OTIUM BO- OG VELFERDSENTER

Brann- og byggeteknisk vurdering av Otium bo- og velferdssenter

2023:01477

05.01.2024

Figur 1. Oversikt over byggene ved Otium bo- og velferdssenter, basert på utklipp fra brannkonsept med påtegnet kulvert med stiplet linje og skjematisk illustrasjon av brannseksjonering mellom byggene A/B og C/D/E i rødt.

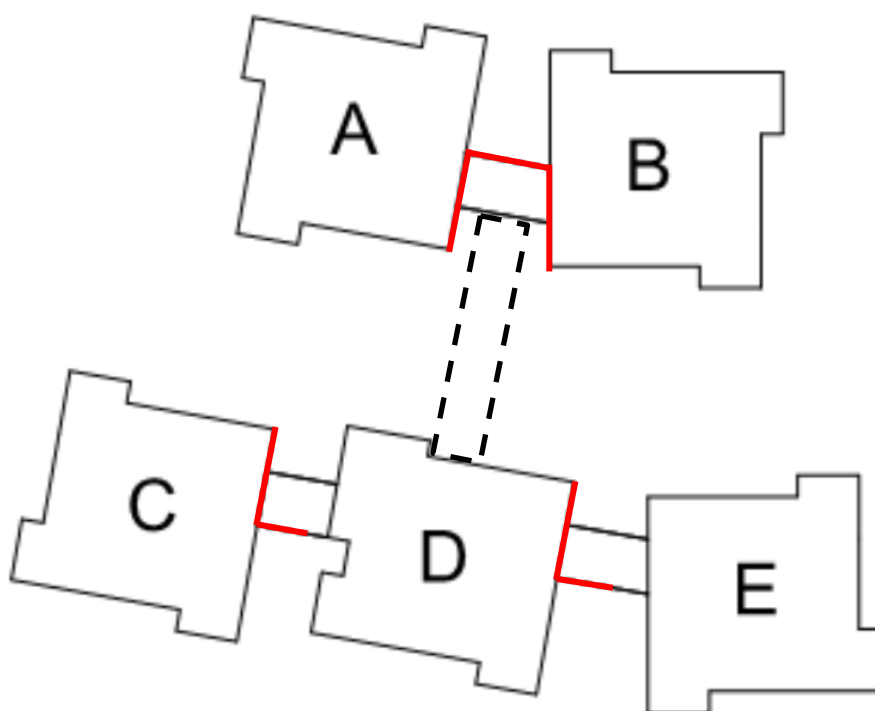
Brannmotstand til seksjoneringsveggene er gitt å skulle tilfredsstille REI 120-M A2-s1,d0.

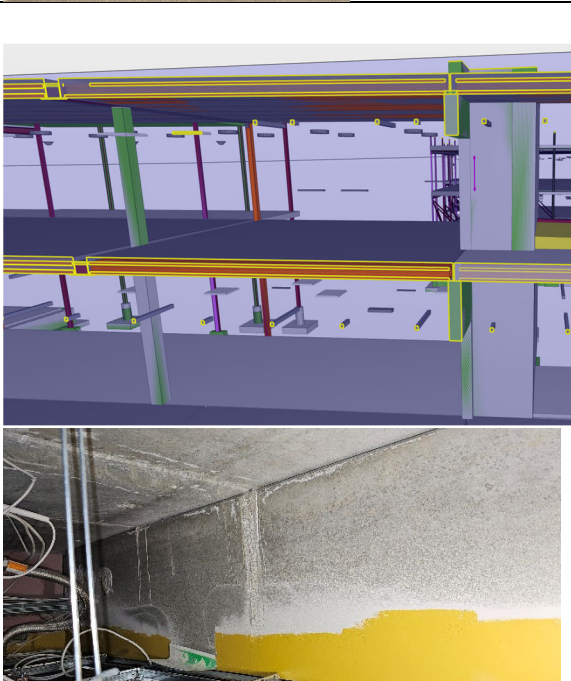
Det er to utluftingsrister fra trafo-rommet, men det er usikkert om én eller begge er ment som avlastingsflater og hva arealbehovet eventuelt er, se Observasjon 3 Det er ikke funnet noen risikoanalyse for rommet i underlagsdokumentasjonen og det legges til grunn at ytelse for traforommet er REI 120 A2-s1,d0 som beskrevet i brannkonseptet. Dør og utluftingsrist mangler dokumentert brannmotstand og

avstand mellom utluftingsrist og fasaden til bygg B er målt til 6,2 m. Preakseptert ytelse for avstand for å ivareta seksjoneringen er 8 m. Utførelsen fraviker prosjektert løsning med hensyn til ytelse for traforommet og øker risikoen for brannspredning fra trafo til bygg B.

Det bemerkes at krav til brannmotstand og avlastningsflater er selvmotsigende. Det må fremskaffes dokumentasjon som viser hva som er tilstrekkelig avlastningsflate for trafo-rommet og eventuell dokumentasjon av brannmotstand til dør og rist i vegg som vender mot containere (Observasjon 4).

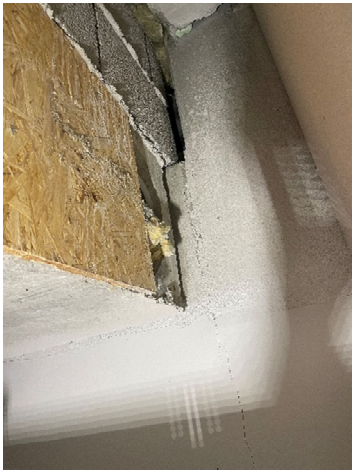
Observasjon 4: Hindring foran utluftingsrist kan redusere effekten av avlastningsflaten og gi strukturelle konsekvenser ved en eksplosjon. Det kan også føre til en større påvirkning på omliggende konstruksjoner.

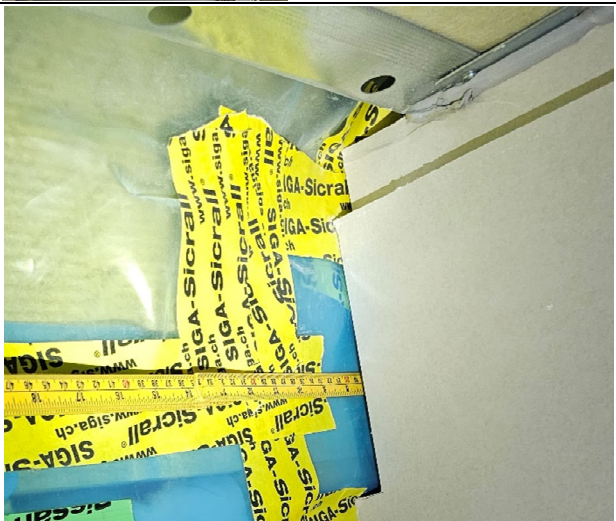
For dette tilfellet fungerer seksjoneringsveggen som tosidig opplegg (innervegg) for hulldekke-elementer, samt som ensidig opplegg (yttervegg) for andre hulldekke-elementer. Uten at SINTEF har vurdert detaljer inngående, virker det som at hulldekke-elementer er forankret på seksjoneringsveggen på "tradisjonell" måte med "nåler", bøyler og utstøpte hulldekke-kanaler for overføring av horisontale skivekrefter fra dekkene (hulldekke-elementene) og inn i seksjoneringsveggen i hver etasje. Dette betyr at det må anses som problematisk å dokumentere REI 120-M for seksjoneringsveggen dersom ikke dekkene, inkl. hovedbæringen for disse som består av stålbjelker og stålsøyler ved motsatt dekkeopplegg, også

tilfredsstiller minimum R 120 M. Dette gjelder spesielt i områder med ensidig opplegg på seksjoneringsveggen (der seksjoneringsveggen fungerer som yttervegg), hvor man må forvente at nedfall av dekket også vil "dra med seg" seksjoneringsveggen innover (mot brannekspontert side) uten mulighet for mothold fra ikke-brannekspontert side (utside bygg).

For at denne seksjoneringsveggen skal tilfredsstille REI 120 M, virker det derfor som at alternativ 1) ovenfor er den mest realistiske muligheten.

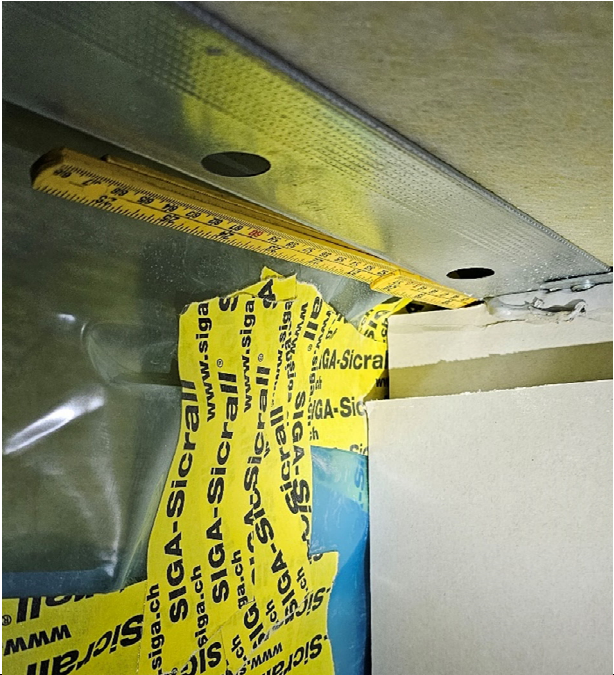
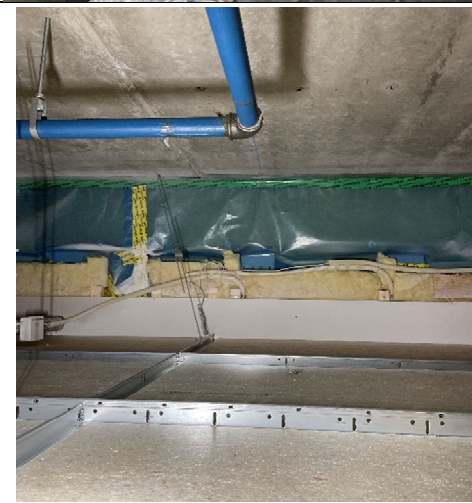
Ut fra gjennomgang av stålkonstruksjonene som bærer huldekk-elementene ved motsatt dekkeopplegg virker det imidlertid som at det er differensiert for brannmotstandsklasser på hhv. R60 og R90, dvs. under kravet til seksjoneringsveggen (R 120). Dette tyder på at det eventuelt må foreligge en alternativ dokumentasjonsmetode for seksjoneringsveggen, uten at SINTEF ut fra mottatt underlag klarer å se hvilken metode dette er. Det bør eventuelt undersøkes nærmere hvilken strategi og beregning som er lagt til grunn for dokumentasjonen av REI 120-M for seksjoneringsveggene.

Det er SINTEF sin oppfatning at det er betydelig mindre aktuelt at seksjoneringsveggen kan dokumenteres å holde R 120-M, samtidig som det forutsettes at tilgrensende huldekker skal kunne kollapse i forbindelse med et brannforløp (før oppnådd 120 minutter standard brannpåkjenning).

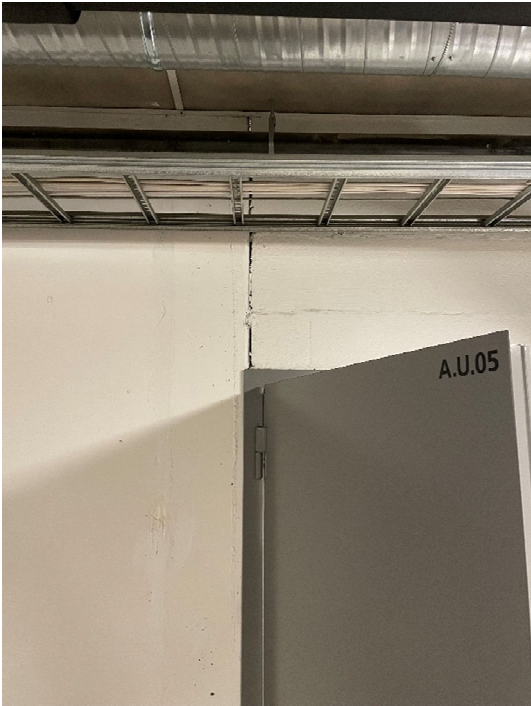
Observasjon 13	Utettheter i overgang mellom branncellebegrensende vegg og tak Lokasjon: Blokk E, plan 4 Branncellebegrensende vegg mellom beboerrom E.4.10.1 og E.4.11.1 har ikke tilstrekkelig tetting mot takkonstruksjonen. Tommestokk kan føres hele veien over vegg til beboerrom ved siden av.	
Observasjon 14	Åpning i røykskille Lokasjon: Blokk E, plan 3 Åpning i røykskillende konstruksjon, lokalisert over himling i rømningsvei/korridor, mellom rom E.3.21 Pleiemateriell og beboerrom E.3.11.1.	
Observasjon 15	Manglende platekledning på branncellebegrensende vegg Lokasjon: Gjelder flere bygg Gips ikke ført opp til dekke over himling og mangler på deler mot tilliggende beboerrom, samt mot yttervegg. Bildet er tatt mot yttervegg.

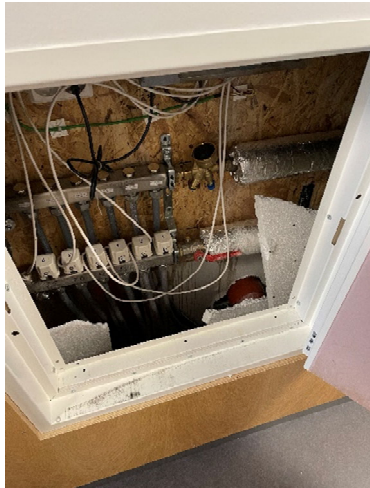
Det ble observert manglende platekledning på vegg mellom korridor og beboerrom bak baderomskabin. Prosjektert løsning beskriver platelag på begge sider av branncellebegrensende vegg. Det er ikke funnet dokumentasjon på at utført løsning oppnår prosjektert brannmotstand på EI60.

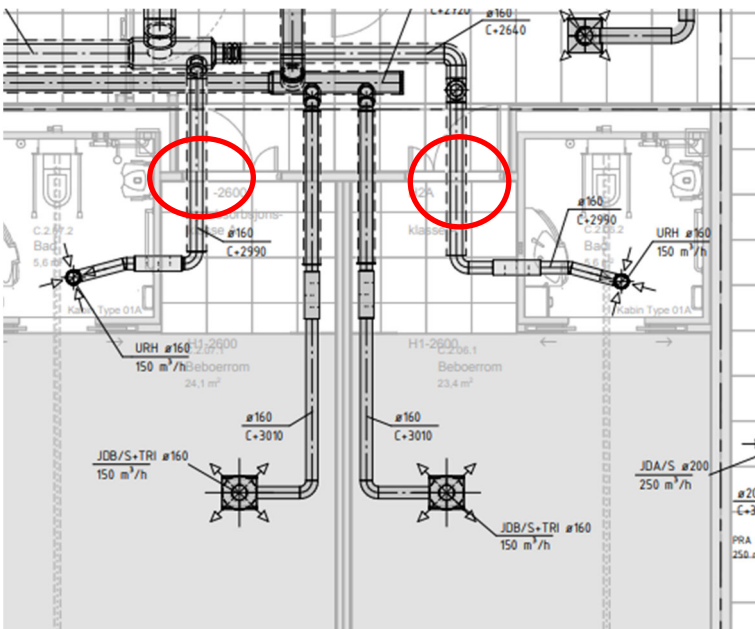
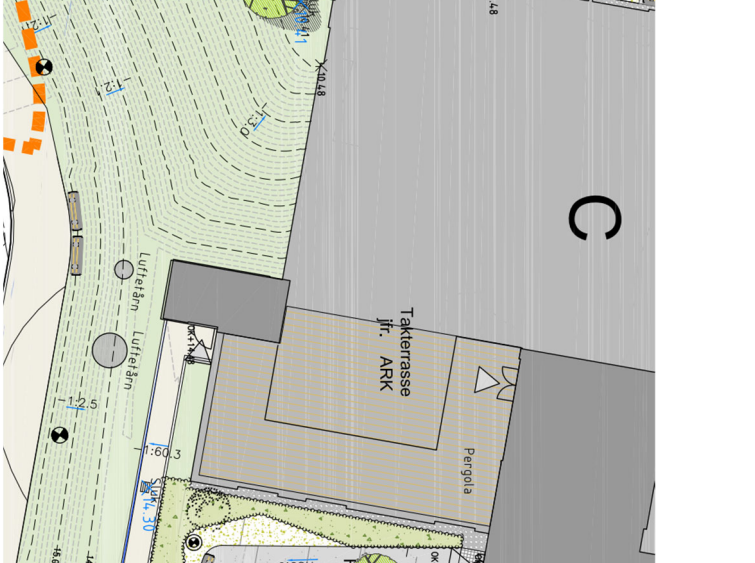
Observasjon 31	Manglende tilbakerømningsmulighet Utvendig rømningstrapp bygg A/B har ikke mulighet for tilbakerømning.	
Observasjon 32	Manglende panikkbeslag Utgang til det fri mangler panikkbeslag.	
Observasjon 33	Rømningsvei Blokk A/B, plan 1: Trapperom A.TR.1 har dør med åpningsknapp ut på tak over parkering. Døra har adgangskontroll for å komme tilbake til trapperommet igjen og tilbakerømning fra tak er ikke mulig uten adgangskort.

Befaringen avdekket at flere rømningsdører til utvendig rømningstrapp for Bygg A og Bygg B manglet åpningsmulighet fra utsiden. Tilbakerømning vil derfor ikke være mulig dersom rømningsveien er blokkert og ikke kan benyttes.
